Dibattito Pubblico Circonvallazione di Rovereto

Quadruplicamento linea ferroviaria Verona - Fortezza

OSSERVAZIONI

Comitato Mobilità Sostenibile Trentino "Ing. Alberto Baccega"

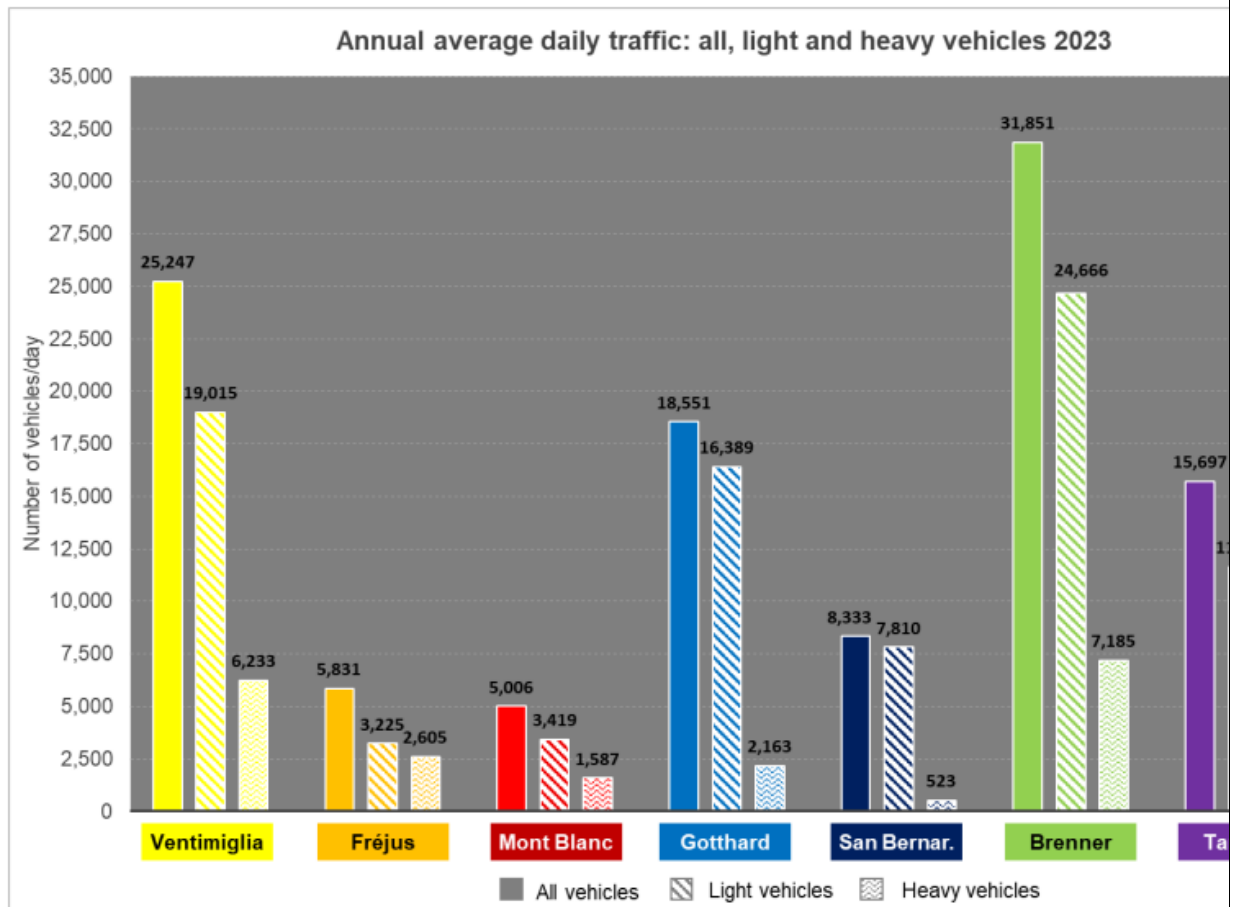
Non si realizza la separazione completa del traffico merci da quello viaggiatori. Mentre sulla LS (Scenario 2040) circoleranno esclusivamente treni viaggiatori locali e a LP, nella LN circoleranno promiscuamente treni merci e treni a LP, determinando condizioni di eterotachicità che comportano una sensibile riduzione di potenzialità e un maggior bisogno di precedenza. Inoltre i tracciati proposti nel DocFAP interesseranno il centro abitato della frazione di Marco.

Si tratta di una nuova linea che, aggiunta ad una linea storica, forma un complesso ad alta capacità (AC). La linea nuova è linea pura e non ha stazioni o altri posti di servizio pubblico. Le stazioni, fermate e scali pubblici sono tutti sulla linea tradizionale. Quindi il problema non sta nel separare i treni merci dai viaggiatori ma nel separare i treni che devono fare servizio pubblico da quelli di solo transito. Non trattandosi di alta velocità ma di alta capacità ne consegue una notevole promiscuità di circolazioni sulla linea nuova in relazione proprio alla velocità. Infatti i treni sono separati sul requisito della necessità di fare o meno servizio pubblico e non sulla velocità. Le differenti velocità (eterotachicità) generano conflitti di circolazione e la necessità di effettuare precedenza. D’altro canto il tipo di traffico previsto, anche a medio lungo termine, sul Brennero, con una marcata prevalenza di treni merci sui viaggiatori, ha fatto propendere la bilancia verso l’AC. Soluzione quanto mai ragionevole e che raddoppia comunque la capacità complessiva dell’asse.

Come risolvere i problemi dell’eterotachicità sulla LN? (i treni merci normalmente non superano 100 Km/h, 120 i solo vuoti, e i treni viaggiatori potrebbero raggiungere livelli di velocità fra i 140 e i 200 Km/h). La LN consente velocità che non superano i 200 Km/h. Le precedenza dinamiche in linea sono una parziale risposta, ma solo parziale perché hanno bisogno del binario affiancato libero per intervalli rilevanti fra due PC o PM. Anche i PM come Marco e le stazioni in genere possono dare una mano in quanto creano una parziale selezione delle circolazioni eterotachiche al momento di essere immesse sulla linea più veloce, e
